**TRIJŲ KRYŽIŲ PAMINKLO APŽVALGINĖ
AIKŠTELĖ SU LAIPTAIS,
UNIKALUS NR. 4400-5915-8871, ARSENALO G. 5,
VILNIAUS M., VILNIAUS M. SAV.**

STATINIO EKSPERTIZĖS AKTAS

Nr. 24-108-E

Dėl Trijų kryžių paminklo apžvalginės
aikštelės su laiptais, unikalus numeris
4400-5915-8871, esančios Vilniaus m.
sav. Vilniaus m. Arsenalo g. 5,
konstrukcijų būklės

18 pav. Nutrupėjęs apsauginis aikštelės plokščių betono sluoksnis, korozijos pažeista armatūra.

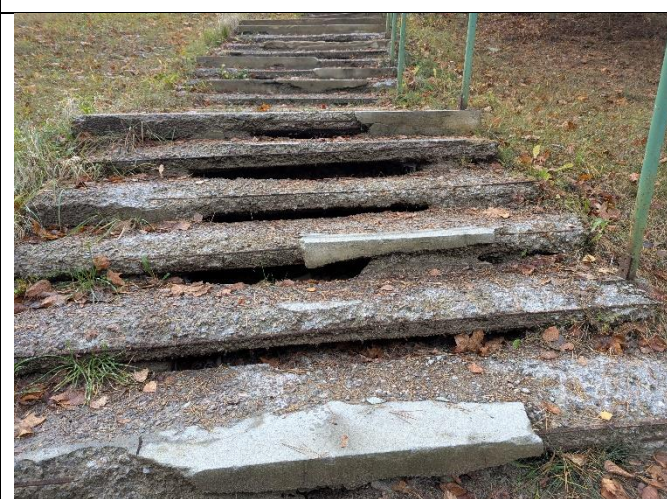
Trijų kryžių paminklo apžvalginės aikštelės gelžbetoninės plokštės nusidėvėjusios: dalis plokščių nutrupėję, matoma pavojingai atsikišusi korozijos paveikta plokščių armatūra, atsiradę tarpai tarp plokščių, galimi plokščių suirimo, lankytojų užkliuvimo, susižeidimo, kritimo pavojai. Reikalinga pakeisti Trijų kryžių paminklo apžvalginės aikštelės gelžbetoninės plokštes. Iki Trijų kryžių paminklo apžvalginės aikštelės gelžbetoninių plokščių remonto darbų lankytojams būtina pateikti informaciją, jog būtų atsargūs, lankantis Trijų kryžių paminklo apžvalginėje aikštelėje.

20 pav. Dalis Trijų kryžių paminklo laiptų praradę pastovumą, plokštės ištrupėjusios, atsivėrusios angos.

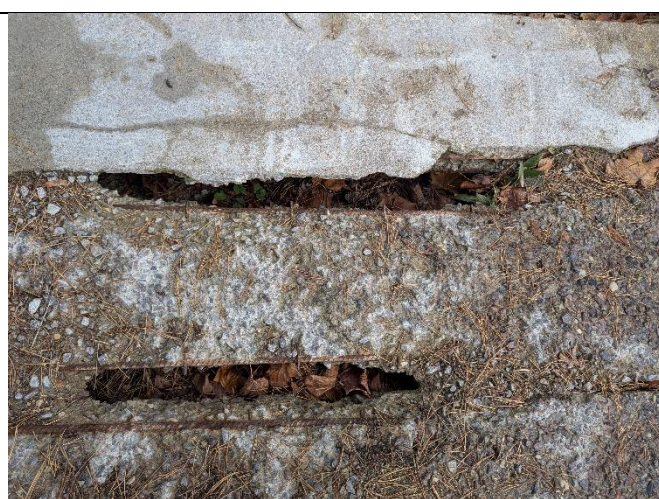
Trijų kryžių paminklo laiptų gelžbetoninės plokštės nusidėvėjusios – dalis plokščių nutrupėję, matoma pavojingai atsikišusi korozijos paveikta plokščių armatūra, atsiradę tarpai tarp plokščių, galimi laiptų dalių suirimo, lankytojų užkliuvimo, susižeidimo, kritimo pavojai. Būtina keisti Trijų kryžių paminklo laiptų gelžbetonines plokštes.
